Wymiana wału śmigła w silnikach ROTAX® typ 912, 914 oraz 912i (wszystkie wersje)

ATA System: 72-10-00 Reduktor obrotów śmigła

BIULETYN SERWISOWY

Rys. 1

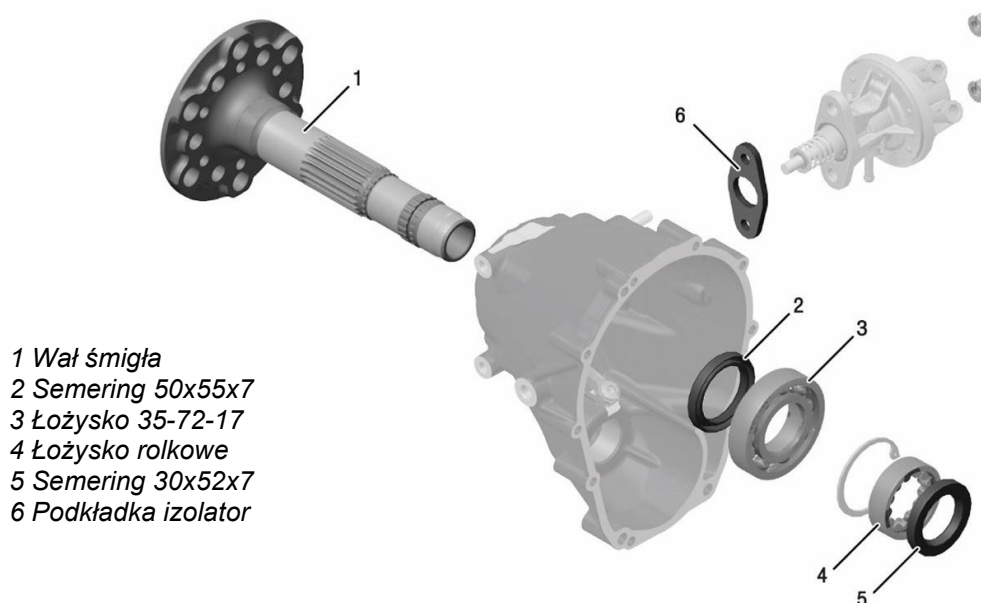
Nr kat.	Ilość/ silnik	Nazwa	Zastosowanie
937047	1	Wał śmigła	Wersja 2
832587	1	Łożysko 35-72-17	Strona reduktora obrotów
950470	1	Semering 50x55x7	Strona reduktora obrotów
232246	1	Łożysko rolkowe	Strona karteru
950200	1	Semering 30x52x7	Strona karteru
950228	1	Podkładka izolator	Pompa paliwa (typ 912)
